XC18V00 PROM のエラッタおよび XC18V00 データシートの確認

DS026-E01 (v1.1) 2004 年 3 月 10 日

エラッタのお知らせ

図 4 : 推奨抵抗値

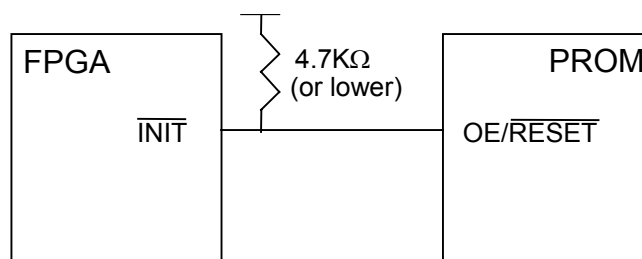
データ シートの仕様に従い、4.7 KΩ (またはそれ以下) の外部抵抗を PROM の OE/RESET# ピンおよび FPGA の INIT ピンに接続して下さい。また、FPGA TICCK は必ず仕様 (500ns) を満たすようにして下さい。これにより、PROM における OE/RESET# 信号の立ち上がり時間 (Trise) および、立ち下がり時間 (Tfall) が 500ns に変換されます。

図 8 : (バッファを介した LED 回路)

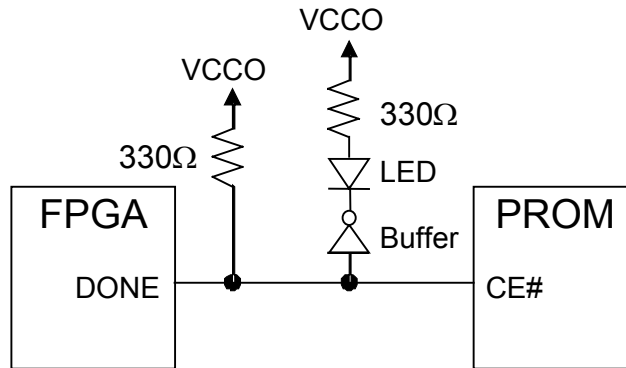
スタンバイ時の消費電力を低減するため FPGA の DONE ピンを使用し PROM CE# を駆動する場合は、信号が仕様内であり、立ち上がり/立ち下がり時間が短くなっていることを確認します。また、LED を駆動するには外部バッファを使用します (図 8 参照)。CE# を駆動するために DONE ピンを使用する場合は、CE# を LED に接続することができます (図 9 参照)。

図 10 : 非同期システム

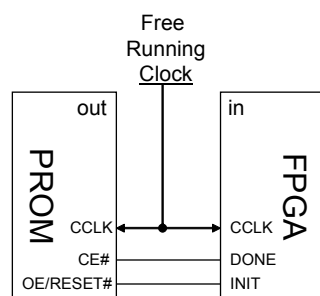
ほとんどの FPGA のアプリケーションでは、CE# (DONE) 信号および OE/RESET (INIT#) 信号と同期する CCLK 信号を使用していますが、非同期システム (図 10 参照) の場合、フリーランニング クロックがコンフィギュレーション クロック (CCLK) 信号を駆動します。これにより OE/RESET# (INIT#) 信号が中間位相 (図 11 参照) の場合に PROM の内部カウンタが CCLK 遷移として認識し、追加または不足パルスが生じる場合があります。このエラーの発生率は、コンフィギュレーション サイクルの 0.1% ~ 1% と確認されました。

フリーランニング クロックが使用されている場合にエラーを回避することはできません。このため、外部フリーランニング クロックを使用される場合は、オーダー コードを SCD0799 に変換し、表 1、2、3 で示された該当デバイス以外のものをご注文ください。

図 12 : カウンタ回路

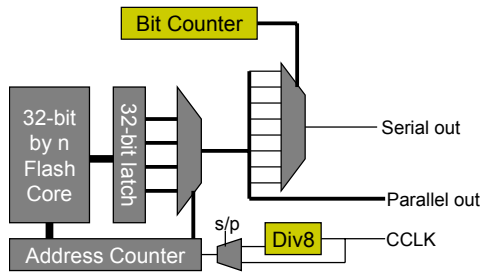
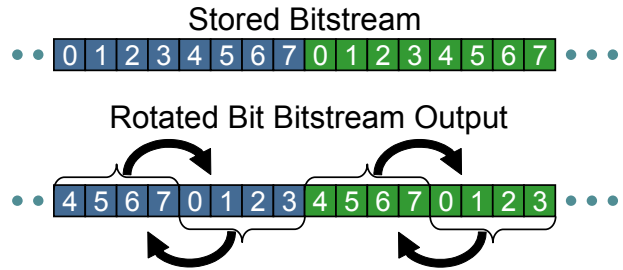
ビットカウンタおよび Div8 回路が非同期の場合 (図 12 参照)、ビットの反転が生じ、1 バイト内のデータビットがバイトごとに反転してしまいます (図 13 参照)。このような反転ビットパターンが生じる原因を表 4 に示しています。

図 14 : カウンタ回路

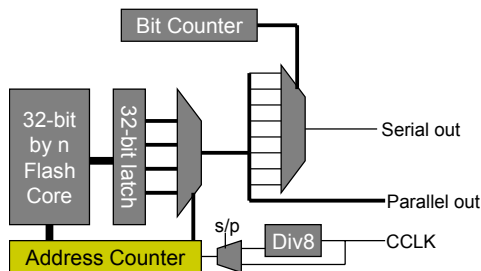
アドレスカウンタが最初のインクリメントを行わず、最初の 32 ビットを繰り返します。このような 32 ビット追加されるパターンが発生する原因を表 4 に示しています。

図 16 : カウンタ回路

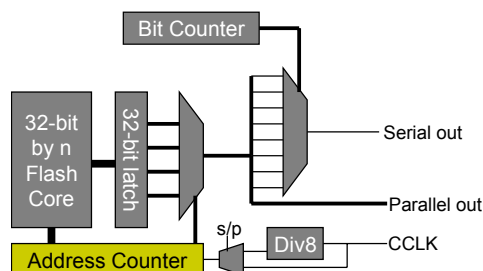
アドレス カウンタがインクリメントを 2 回以上行ない、2 番目の 32 ビットを無視します。このような 32 ビット無視されるパターンが発生する原因を表 4 に示しています。
